VYSVĚTLENÍ / ZMĚNA ZADÁVACÍ DOKUMENTACE (2)

Stavební úpravy a přístavba MŠ Blučina

podlimitní veřejná zakázka na stavební práce zadávaná dle § 53 ZZVZ ve zjednodušeném podlimitním řízení

Ve výpisu zámečnických výrobků je k pozicím Z/19 a Z/19 b uvedeno toto

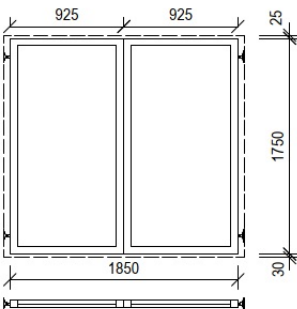
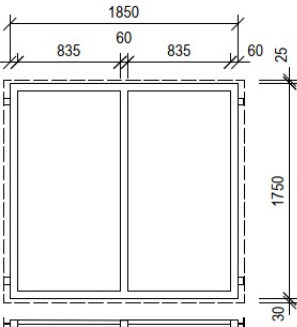
3.1 Ve výkazu výměr se nachází v rozpočtu SO01B přístavba položky:

224	Z/19 a	Montáž a dodávka dveří ocelových vchodových dvoukřídlových bez nadsvětlíku	kus	1,00000	0,00	0,00
225	Z/19 b	Montáž a dodávka ocelových výplní dvoukřídlových	kus	2,00000	0,00	0,00

OZN.	SCHEMA	POPIS	POZNÁMKY								
Z 19a		DVOUKŘÍDLÁ BRÁNA OBVODOVÁ KONSTRUKCE JEKL 60X60X3: 8,37 M OCEL LAKOVANÁ RAL 1002 SPOJE SVAŘOVANÉ - PANTY PRO DVOUKŘÍDLOU BRÁNU S PLOTNOU, ŠROUBOVÁNY TO NOSNÝCH L PROFILŮ - HMOTNOST OCELOVÝCH KONSTRUKCÍ 46,49 kg, VČETNĚ 5% PROŘEZU VÝPLŇ LAKOVANÝ PERFOROVANÝ HLINÍKOVÝ PLECH 5-8, TL. 2 MM: 2,62 m², ODSTÍN RAL 1002 - HMOTNOST HLINÍKOVÉHO PLECHU 6,88 kg, VČETNĚ 5% PROŘEZU	- SOUČÁST SO.02 <table> <tr> <th>POČET [ks]</th><th>1.PP</th><th>1.NP</th><th>CELKEM</th></tr> <tr> <td></td><td>1</td><td>X</td><td>1</td></tr> </table>	POČET [ks]	1.PP	1.NP	CELKEM		1	X	1
POČET [ks]	1.PP	1.NP	CELKEM								
	1	X	1								
Z 19b		VÝPLŇOVÝ PANEL OBVODOVÁ KONSTRUKCE JEKL 60X60X3: 6,17 M OCEL LAKOVANÁ RAL 1002 SPOJE SVAŘOVANÉ - PANTY PRO DVOUKŘÍDLOU BRÁNU S PLOTNOU, ŠROUBOVÁNY TO NOSNÝCH L PROFILŮ - HMOTNOST OCELOVÝCH KONSTRUKCÍ 47,71 kg, VČETNĚ 5% PROŘEZU VÝPLŇ LAKOVANÝ PERFOROVANÝ HLINÍKOVÝ PLECH 5-8, TL. 2 MM: 2,62 m², ODSTÍN RAL 1002 - HMOTNOST HLINÍKOVÉHO PLECHU 7,31 kg, VČETNĚ 5% PROŘEZU	- SOUČÁST SO.02 <table> <tr> <th>POČET [ks]</th><th>1.PP</th><th>1.NP</th><th>CELKEM</th></tr> <tr> <td></td><td>2</td><td>X</td><td>2</td></tr> </table>	POČET [ks]	1.PP	1.NP	CELKEM		2	X	2

Z textu ve výpisu vyplývá, že tyto pozice jsou součástí SO02 Dvůr.

PŘESTO JSOU UVEDENÉ POLOŽKY V SO01b PŘÍSTAVBA

PONECHÁNO V ROZPOČTU SO 01B PŘÍSTAVBA

V ROZPOČTU SO 02 DVŮR JE POLOŽKA ZRUŠENA

Předmětný dotaz řeší Změna Zadávací dokumentace dle čl. 4.
